PŘÍLOHA č. 1: ZMĚNOVÝ LIST

Změnový list č. 3 ze dne 12.3.2024	
Název projektu:	Modernizace odborných učeben I. etapa, část 4: Konektivita
Číslo smluvního vztahu:	Číslo Objednatele: SML1028438 Číslo Zhotovitele: RCZ-230074
Název části Díla:	Strukturovaná kabeláž (ZŠ Neštěmická)
Na základě oznámení Zhotovitele o skutečnostech, které vyžadují provést změnu smluvní dokumentace ve smyslu Projektové dokumentace dle Zadávací dokumentace, bod D.1.4b_Strukturovaná kabeláž. Změna se týká technického řešení díla bez dopadu na jeho smluvní cenu / termín dokončení díla.	
<u>Původní řešení dle smluvní dokumentace:</u> Viz původní plánované rozmístění datových zásuvek dle Projektové dokumentace v místnosti č.12. (Konzultační místnost, původně 10 zásuvek), místnosti č.138 (původně učebna Matematiky, nyní učebna Robotiky, původně 1 zásuvka) a místnosti č.53 (Počítačová učebna, původně 20 zásuvek)	
<u>Nové řešení:</u> Viz Výrobní dokumentace zpracovaná na základě aktuálního stavu a požadavků uživatele - místnost č.12. (Konzultační místnost, část oddělena příčkou, nově celkem 6 zásuvek), místnost č.138 (původně učebna Matematiky, nyní učebna Robotiky, nově 13 zásuvek) a místnost č.53 (Počítačová uče

Místnost č.12 (Konzultační místnost)

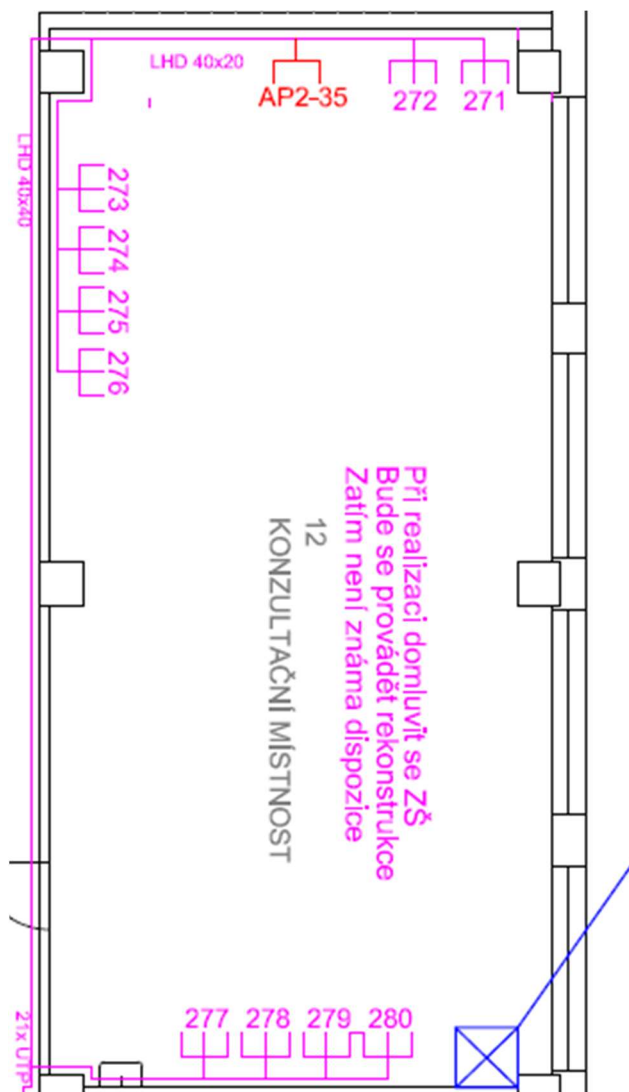
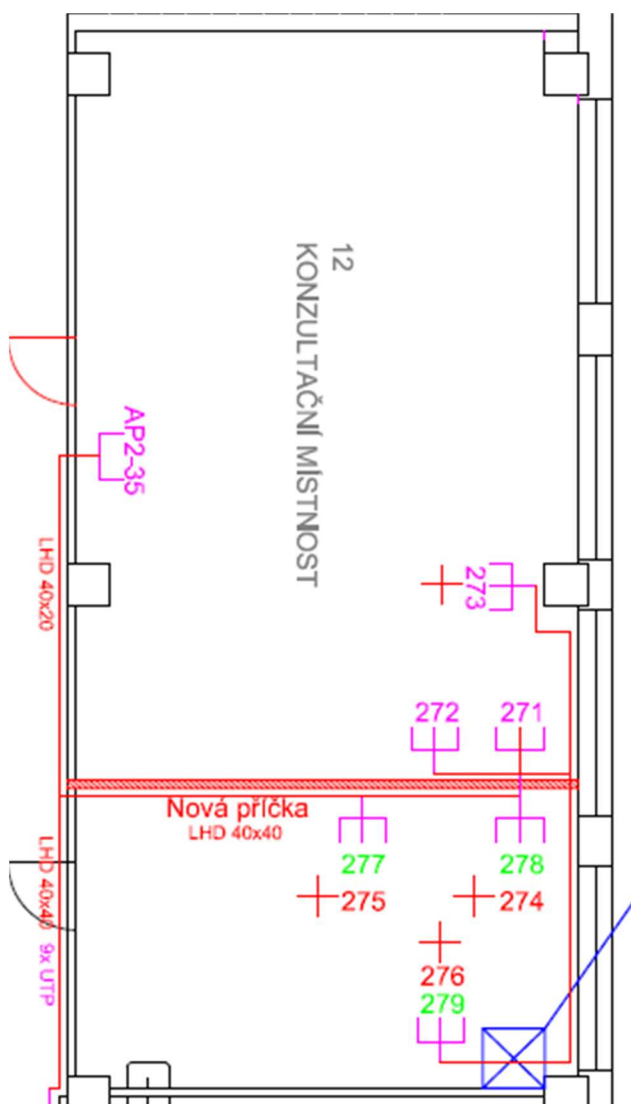
<u>Zdůvodnění změny:</u> Projektová dokumentace byla tvořena v době, kdy v místnosti č.12. (Konzultační místnost) měla proběhnout rekonstrukce a nebyla známá budoucí dispozice (v PD tedy počet zásuvek neodpovídá současným požadavkům). Z místnosti č.138 (původně učebna Matematiky) se nově stala učebna Robotiky a původně projektovaná zásuvka 214 by aktuálně nepokryla potřeby učebny. V místnosti č. 53 (Počítačová učebna) došlo v čase od sestavení Projektové dokumentace ke změně žákovských pracovišť a na přání uživatele byla provedeno snížení počtu zásuvek. Původně projektované zásuvky VT11, VT12, VT13, VT14, VT15, VT16, VT17, VT20 budou tedy přesunuty do učebny 138 (Robotika) Tím budou při zachování celkového počtu datových zásuvek naplněny požadavky uživatele na osazení všech dotčených místností. Změna tedy nemá vliv na Položkový rozpočet ani na cenu. Předmět povahy zakázky se nemění. Jedná se o změnu dle § 222 odst. 6 Zákona č. 134/2016 Sb. o zadávání veřejných zakázek. Jedná se o změny, které nebyly obsaženy v původních zadávacích podmínkách, jejich potřeba vznikla v důsledku okolností, které zadavatel jednající s náležitou péčí
